角窓貫通形低圧変流器 定格名板仕様変更のお知らせ

扱	Α	日付	2011年8月	卅夕	角窓貫通形低圧変流器
整理番号	山-996	三菱電機(株)福山製作所		竹石	定格名板仕様変更のお知らせ

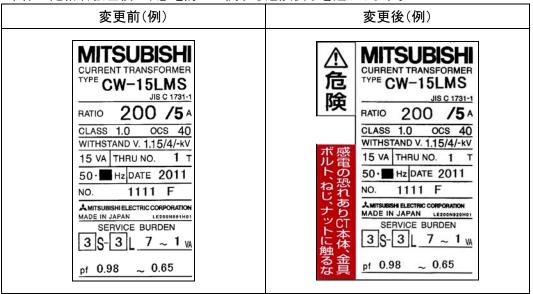
CT本体の定格名板左横に、感電防止に関する危険表示を追加します。

一次側ブスバー(裸導体)にブスバー直取付金具を使用して取付ける際、ブスバー直取付金具に接触すると 感電する危険があることから、注意喚起のため定格名板横に感電防止に関する危険表示を行い CT 使用時の 安全性向上を図ります。

- ※定格名板以外の変更はありません。(CT 本体の仕様変更なし)
- ※外国規格品の場合は英文で表示します。
- ※非常用電源用二種耐熱形の定格名板は変更ありません。
